PRODUKT P	AVD. 2	GRUPP 26
BETR. Kylvätskepump B17, B19, B21, B23		NR. 23
		DATUM Sept. 81

Servicemeddelande

Ny fästskruv för returör kylvätskepump

Motorer med Pulsair-system och sexkantskruv

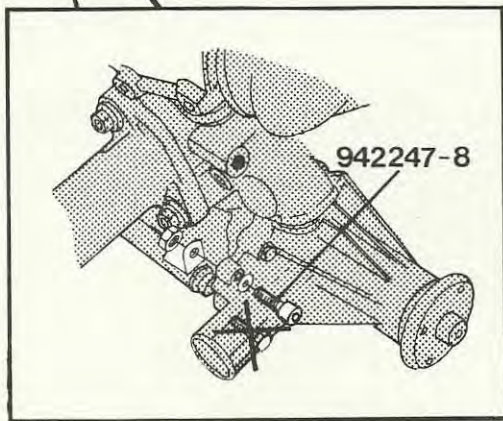
Sexkantskruven har bytts ut mot en insexskruv, detaljnr 942247-8. Bytet har skett för att underlätta borttagning/ditsättning av skruven på motorer med Pulsair-system.

Byt till insexskruv vid byte av kylvätskepump eller packningar.

Det finns två olika metoder att ta bort den gamla sexkantskruven;

. bilar utan parkeringsvärmare

Ta bort returörets bakre fästskruv (bakkant cylinderblock).
Frigör och dra fram kylvätskepumpen en bit.
Ta bort skruven.

. bilar med parkeringsvärmare

Borra bort skruvskallen, borr $\phi 8$ mm.
